改善箇所説明図

基準不適合発生箇所

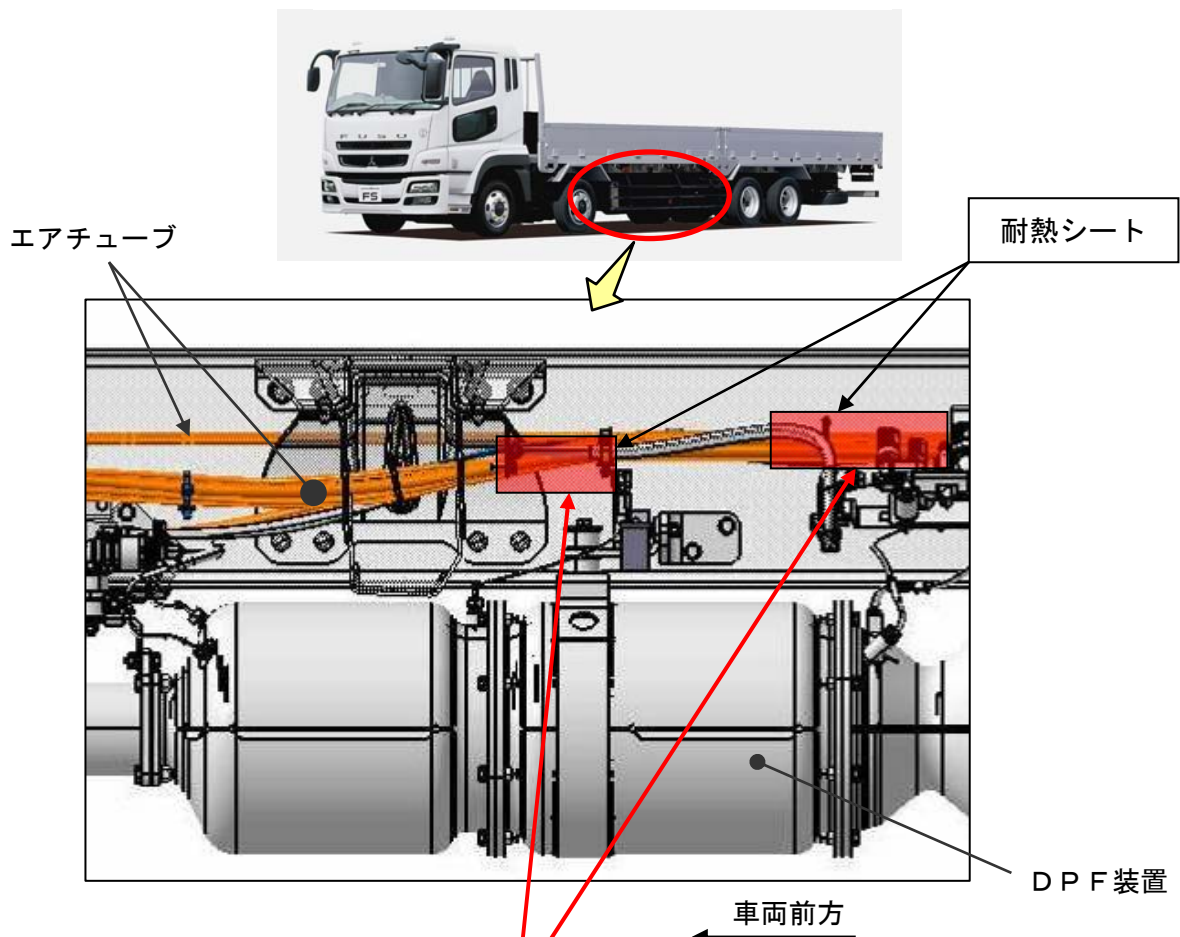
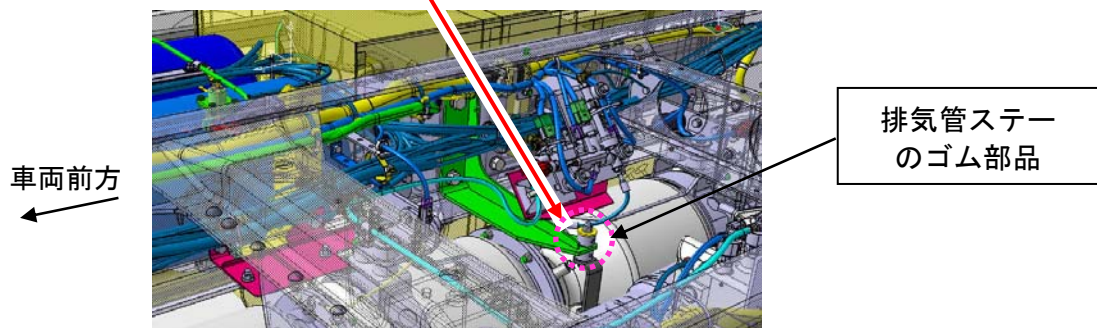
大型トラックのエアブレーキにおいて、DPF装置上部のエアチューブの耐熱性が不足しているため、DPF装置の熱の影響により、エアチューブの一部が溶損してエアが漏れるものがある。そのため、制動力の低下または駐車ブレーキが解除不能になるおそれがある。

また、標準車と排気管の取付構造が異なる冷蔵冷凍車において、排気管ステーのゴム部品の耐熱性が不足しているため、DPF装置の熱の影響によりゴムが劣化すると、取付部のガタが大きくなり異音が発生するおそれがある。

全車両、DPF装置上部のエアチューブに耐熱シートを追加する。また、排気管の取付構造が異なる冷蔵冷凍車は、併せて排気管ステーのゴム部品を対策品に交換する。

注：□は、追加または交換する部品を示す。
